高浜発電所 原子炉設置変更許可申請

蒸気発生器取替え、蒸気発生器保管庫設置及び保修
点検建屋設置に係る設置許可基準規則の適合性及び
審査会合における指摘事項の回答について

これまでの審査会合における指摘事項の回答

表-1 高浜3、4号機SG取替え前後の各熱抵抗比較

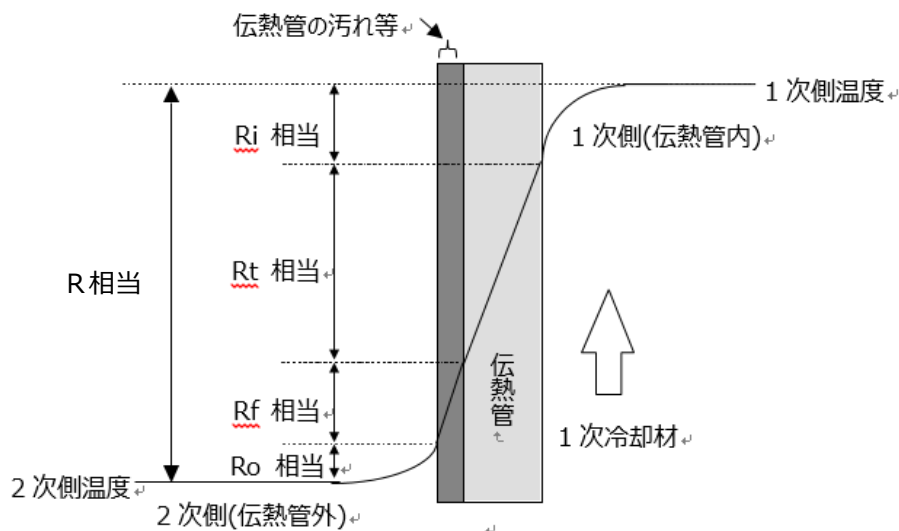
No	指摘事項の内容	回答頁
1	熱貫流率の導出に必要なパラメータについて記載を充実すること	3
2	テーパ角の変更に伴う圧損の変更について説明を充実すること	4 5
3	管支持板管穴形状の変更がどのように強度変更につながるかについて説明を充実すること	6
4	SG保管庫の保管能力について、廃棄物等の保管形態を加味しても保管可能なものかの説明を充実すること	8/24会合 説明済
5	本文五号のヌ.の記載について、放射性物質を取扱うことに係る考え方の説明を充実すること	8/24会合 説明済
6	2006年から2019年の変更に伴い、どのような傾向があるのか（風速、風向、大気安定度等）説明すること	8/24会合 説明済
7	許可本文(保管物を限定していること)との整合性について、整理し説明すること	別途説明
8	遮蔽設計区分を設定する考え方、評価結果について各エリアを網羅的に整理し説明すること（作業時間、内容（高線量作業の作業短縮策等含む）、線源の設定条件、評価時の隣接エリアの設定条件）	7 ~ 25

- ・熱貫流率(U)は、3つの熱抵抗（管内熱抵抗(Ri)、伝熱管熱抵抗(Rt)、管外熱抵抗(Ro)）と、管の汚れ係数(Rf)の総和の逆数で表される。各抵抗のパラメータは表-1のとおり。
- ・伝熱管材料変更に伴う熱伝導率低下による伝熱管熱抵抗、および伝熱面積の増加（本数、長さの増）に伴う管外熱抵抗がそれぞれ増加する。
- ・伝熱能力は、伝熱面積(A)と熱貫流率(U)との積で求められ、表-2のとおり取替え前後で伝熱能力は変わらない設計としている。
